## 改善箇所説明図

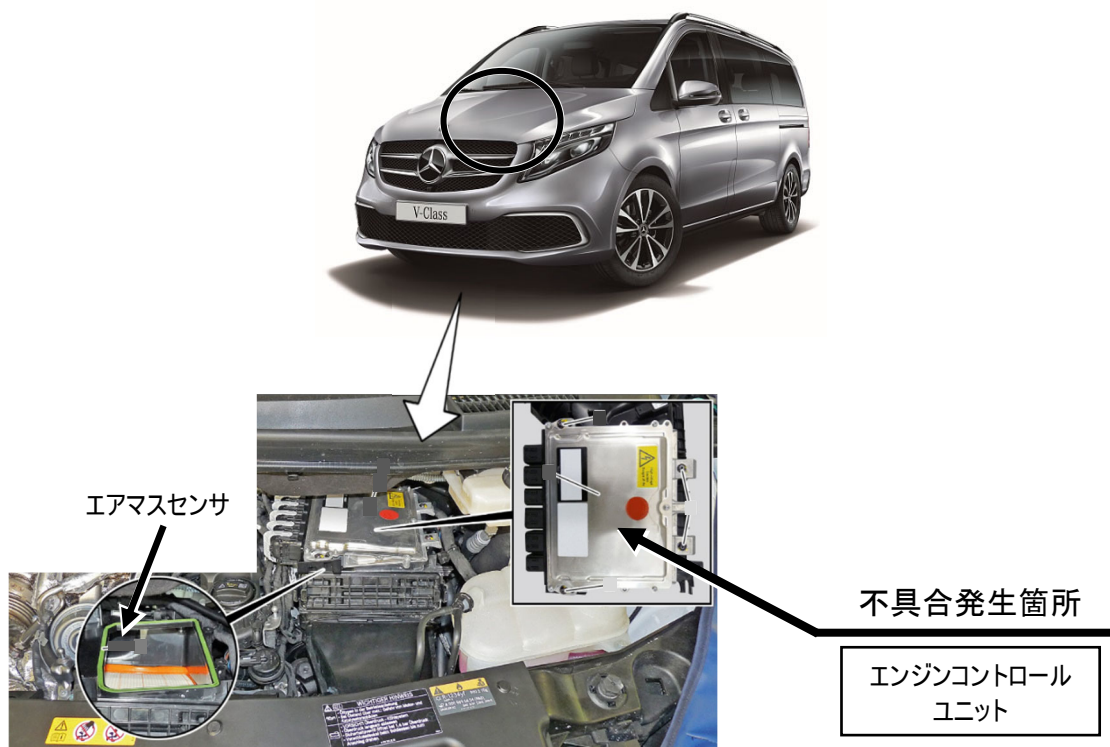
注:  は、対策プログラムに書き換える部位を示す。

4 気筒ディーゼルエンジンのエアマスセンサにおいて、制御プログラムが不適切なため、低回転・低負荷での限られた条件下で故障を誤検知することがある。そのため、エンジン警告灯(MIL)が点灯し、出力が制限され、最悪の場合、排出ガスが悪化し、排出量が基準値を満足しなくなるおそれがある。

全車両、エンジンコントロールユニットの制御プログラムを対策プログラムに書き換える。
